Billet 6SCP油圧タイプ リコールのお知らせ

(自主回収)

Billet 6SCP black version (2019UP)

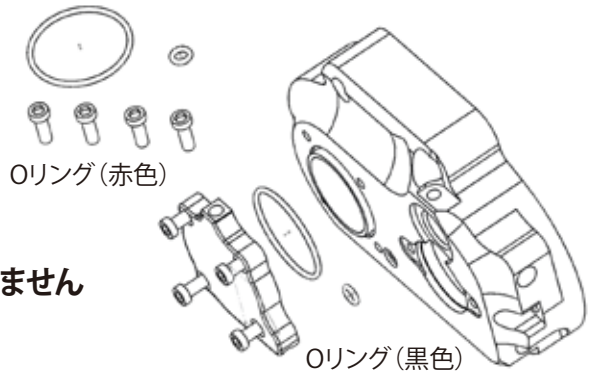
この度、ブリーダープレートのオイルラインにてOリングの不具合が確認されました。不具合によりオイル漏れを起こし、クラッチ操作が出来なくなる恐れがあります。事故防止の為、自主回収させて頂く事になりました。取付販売店にご連絡の上、速やかにご来店下さいますようお願い申し上げます。

Oリング(黒色)の不具合

Oリング45φ
 Oリング9.5φ
 スクリュー×4

※本来の赤色のOリングの場合、交換の必要はありません
